改善箇所説明図

助手席補助ブレーキ装置

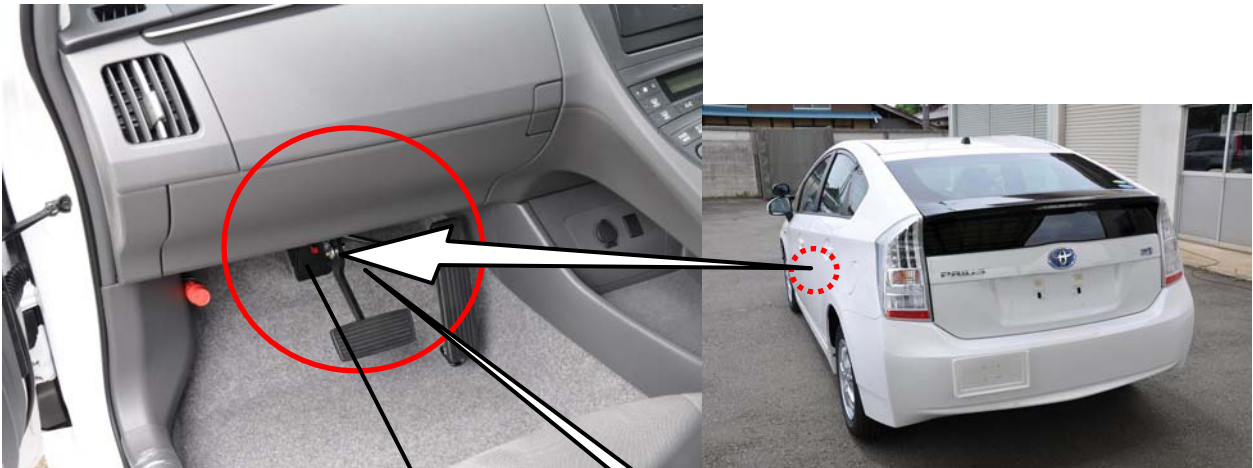
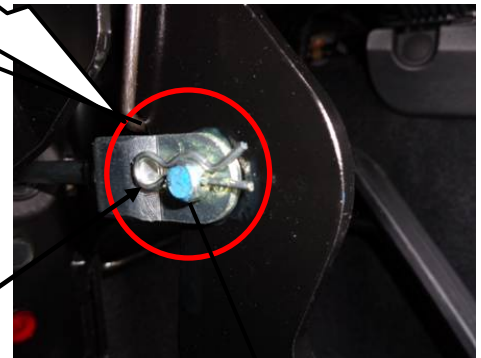
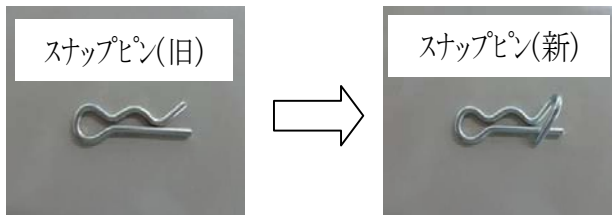
基準不適合発生箇所

教習車の助手席ブレーキシステムにおいて、ブレーキペダルのクレビスピン抜け防止用スナップピンの構造が不適切なため、使用条件によってはスナップピンが外れる場合がある。そのため、そのままの状態で使用を続けると、クレビスピンがペダルアーム部より抜け落ち、助手席補助ブレーキが効かなくなるおそれがある。

改善内容

全車両、スナップピンを対策品に交換する。

識別

車台番号打刻位置の右側に黄色ペイントを塗布する。
